廃炉発官R5第127号
令和5年11月9日

福島第一原子力発電所 特定原子力施設に係る実施計画 変更認可申請書の
一部補正について

原子炉注水用の処理水供給の信頼性向上を目的に、建屋内ROで処理した処理水をRO処理水貯槽及び蒸発濃縮処理水貯槽へ補給するための移送配管の追設を行う。審査の進捗を踏まえ、以下の通り補正を行う。

申請件名	建屋内RO処理水移送配管の追設（一部補正）
申請概要	建屋内RO処理水移送配管の追設について、審査の進捗に伴い、「福島第一原子力発電所 特定原子力施設に係る実施計画」の変更認可申請の一部補正を行う。

図-5 配管概略図 (建屋内 R0 附属配管を除く主配管) (1/5)

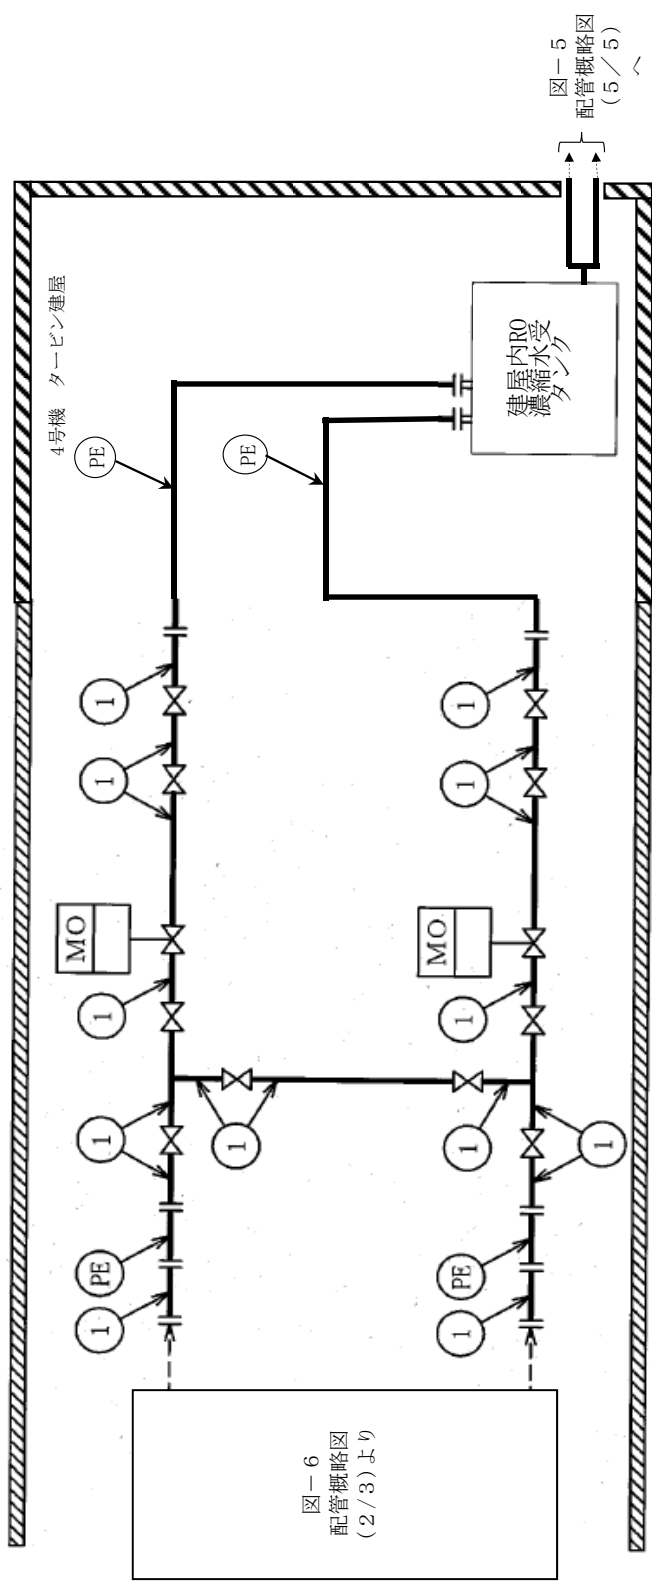
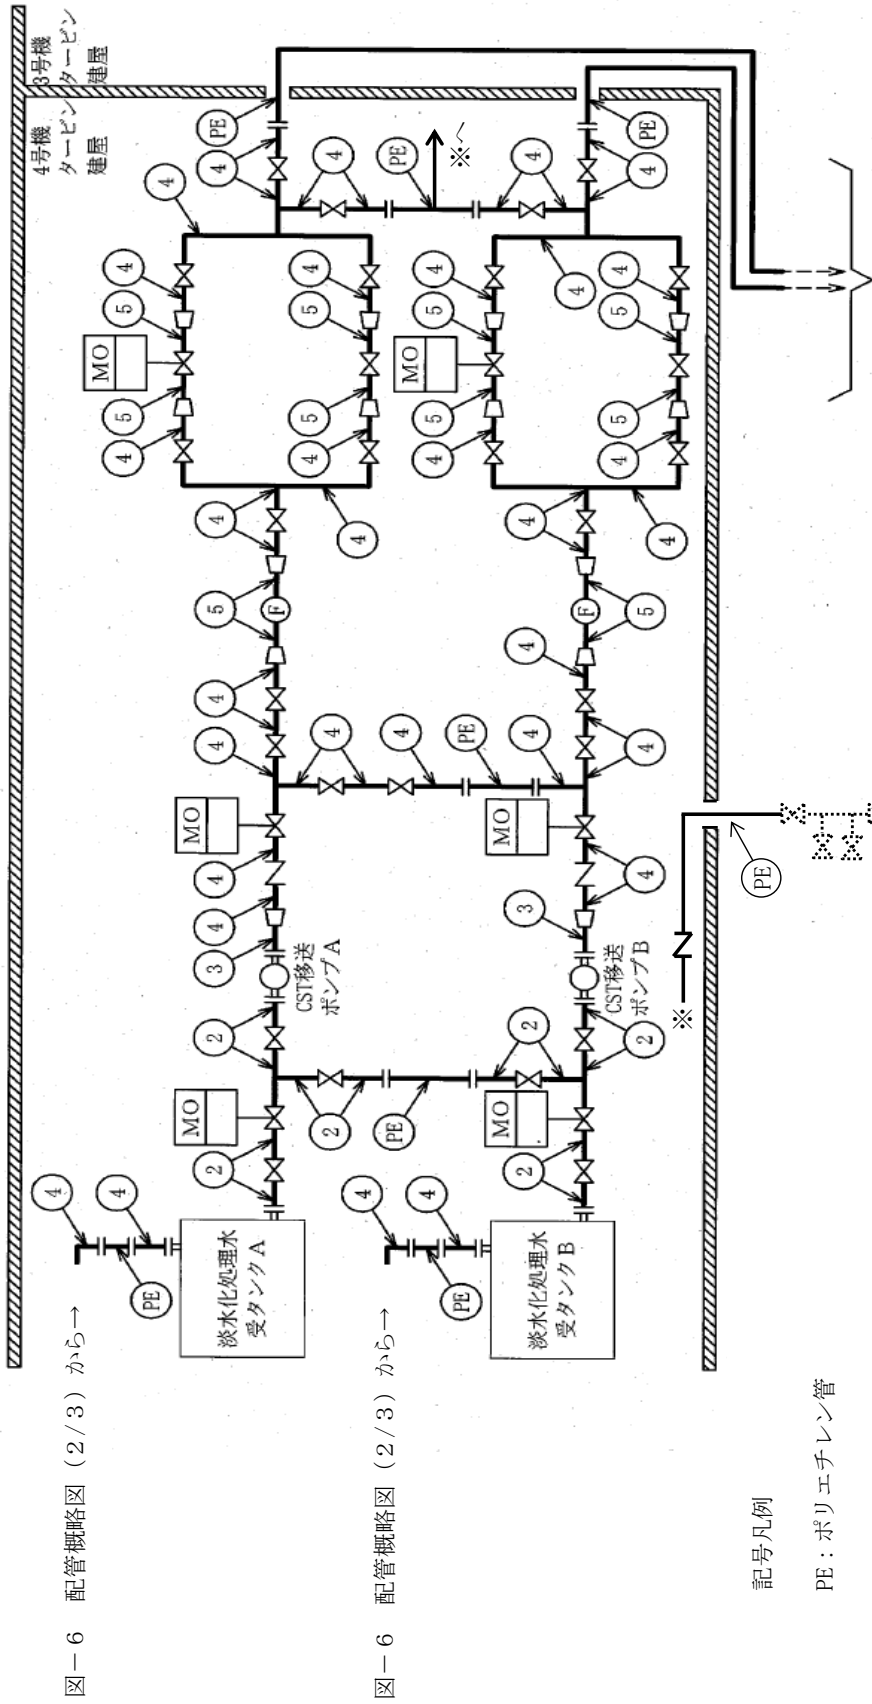
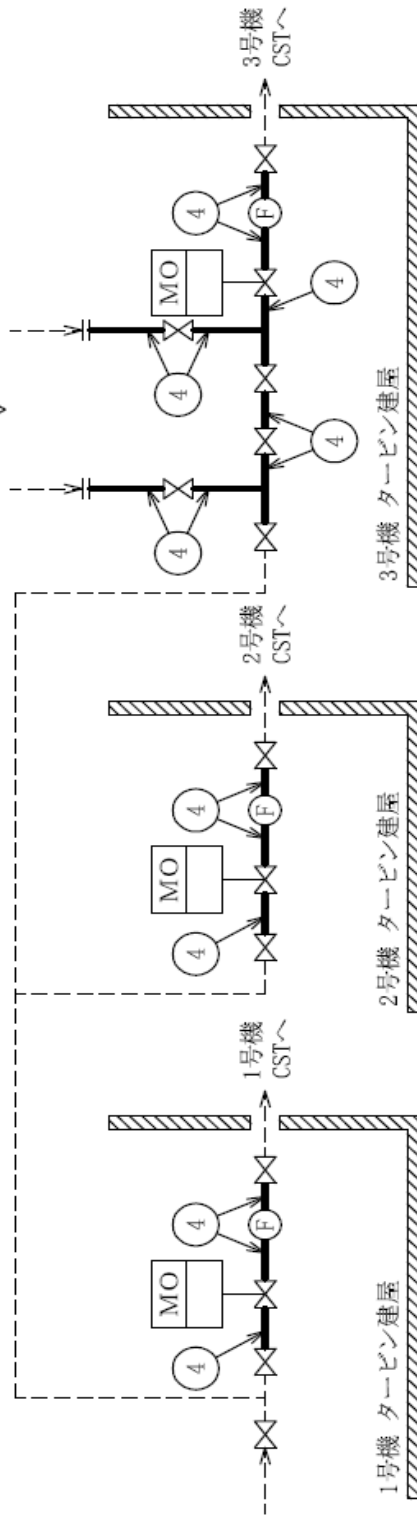
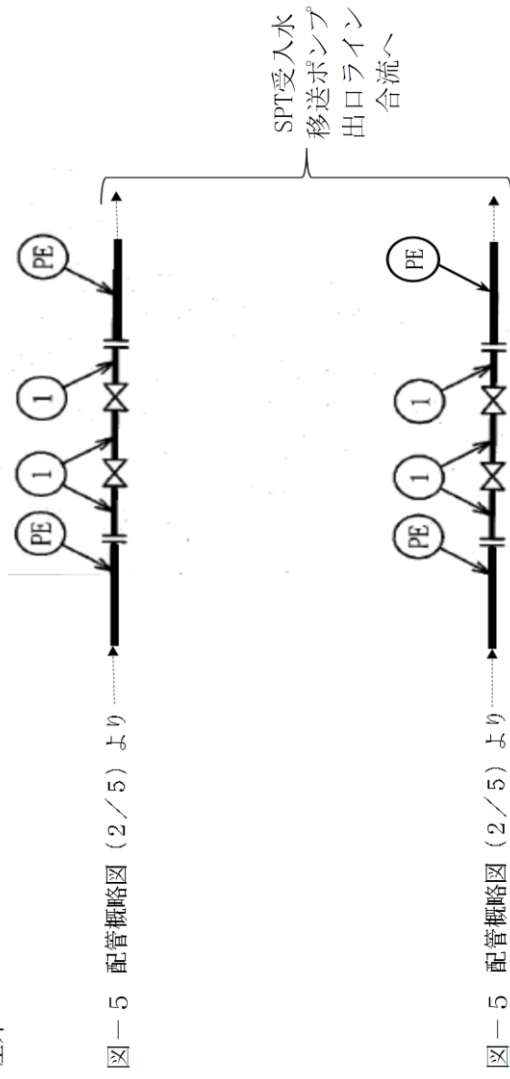
- ・移送配管追設に伴う、記載の追加内容の修正
- ・移送配管追設に伴う、配管概略図の変更
